**EXPEDIENTE NÚM. 2349/2019- URBANISMO Innovación del Catálogo
del PEPRI Centro, en Gran Vía de Colón núm. 6.**

**INNOVACIÓN DEL CATÁLOGO DEL PLAN CENTRO DE
GRANADA EN RELACIÓN CON LA FICHA 03.080,
CORRESPONDIENTE AL INMUEBLE SITO EN GRAN VÍA N° 6**

Fernando Acale Sánchez y Luis González Rodríguez, Arquitectos
Granada, Abril 2019

IMAGEN DEL PROYECTO ORIGINAL

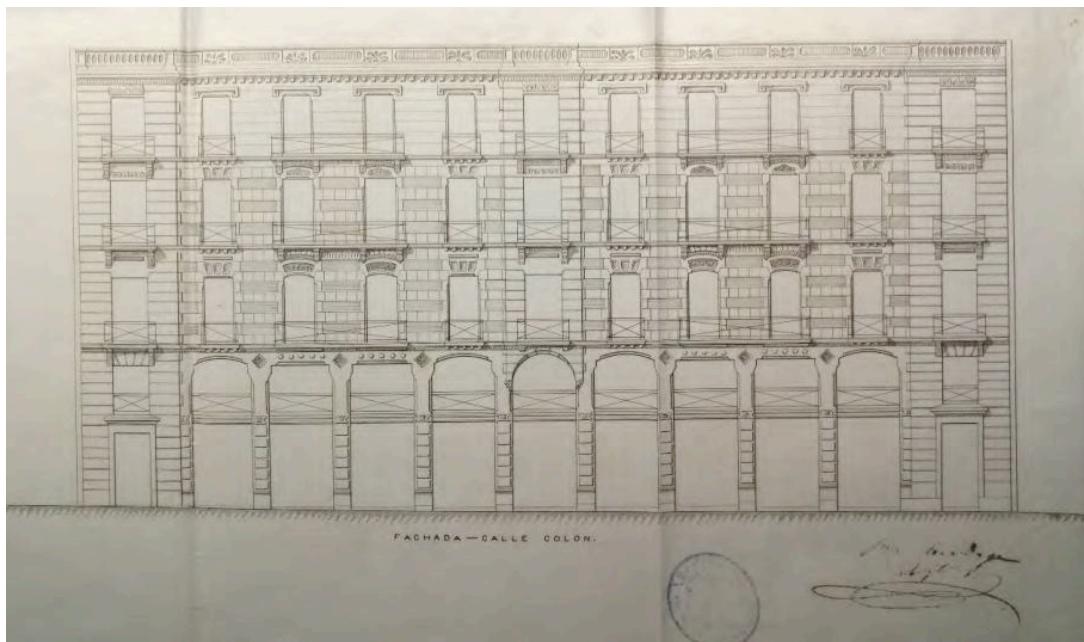
En el caso del edificio Gran Vía nº 6, fue construido por el arquitecto Modesto Cendoya en 1904¹, concluyéndose la obra en 1906². El proyecto original consistía en un edificio pareado, con accesos y escaleras independientes y tres patios de luces, con el patio central compartido por ambos inmuebles. El edificio contaba con planta baja y entresuelo, y tres plantas superiores, estando rematado por una amplia terraza descubierta.

Se desconoce si el techado de la terraza se produjo en el transcurso de la obra de construcción del edificio o si se construyó al poco tiempo de su finalización. No obstante, la cubierta de chapa metálica sobre cerchas y pilares de fundición aparece ya en fotografías de la década de los años veinte.

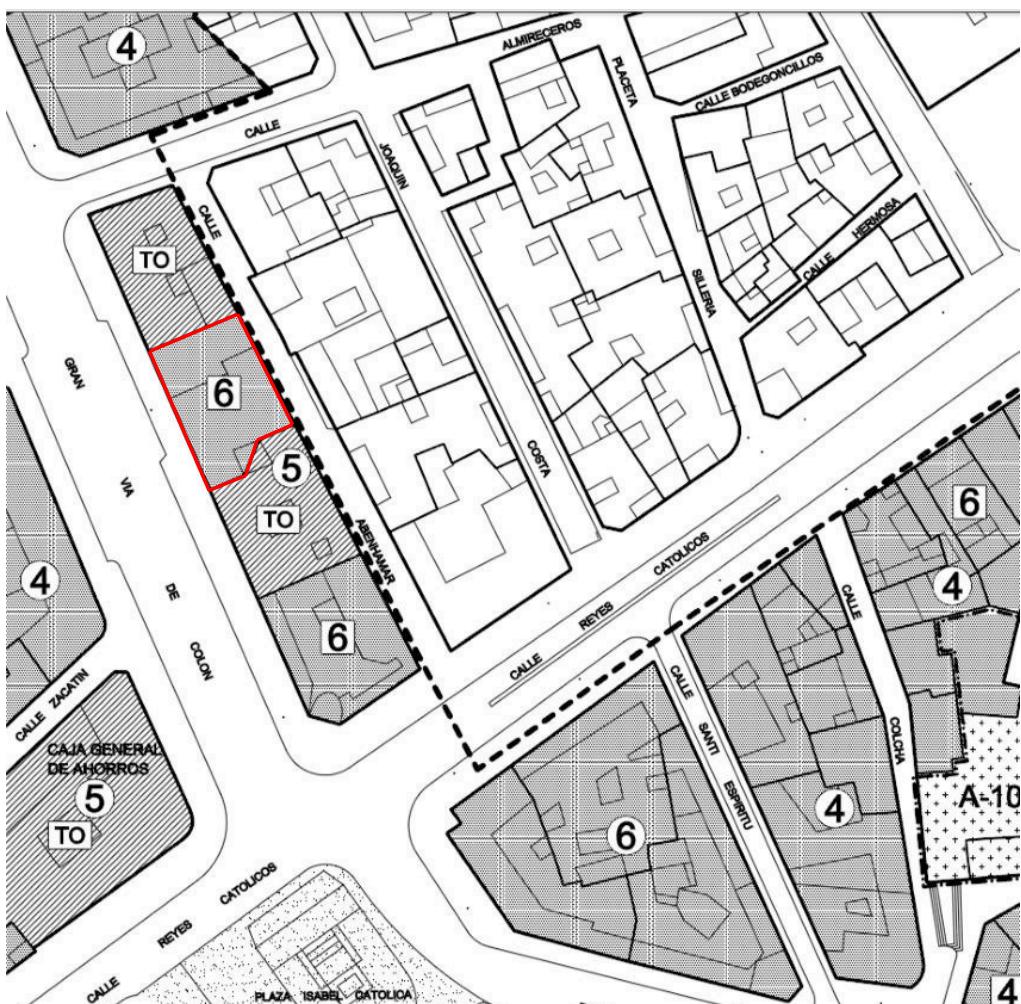
- Modificaciones introducidas en la ficha del Catálogo 03.080:

Apartado 4. Análisis Histórico:

Añadir a continuación del párrafo: «El cuerpo de ático de ejecución posterior con seis huecos de ventana recercados con moldura plana y antepechos de cerrajería artística», el texto siguiente: «Conserva la estructura de cubierta original del edificio, constituida por un sistema con pilares de fundición y estructura metálica, cubierta de chapa».

Apartado 5. Protección:

Claves de interés:

Donde decía:

X	Zaguán		Jardín	Co umnas/ zapatas		Carpintería interior
	Patio		Huerto	Afarjes		Interiores
X	Ámbito de escena		Torreón	Artesonados		Pavimentos
	Sábanas nobres	X	Fachada	Armaduras cubierta	X	Otros

Debe decir:

X	Zaguán		Jardín	Co umnas/ zapatas		Carpintería interior
	Patio		Huerto	Afarjes		Interiores
X	Ámbito de escena		Torreón	Artesonados		Pavimentos
	Sábanas nobres	X	Fachada	Armaduras cubierta	X	Otros
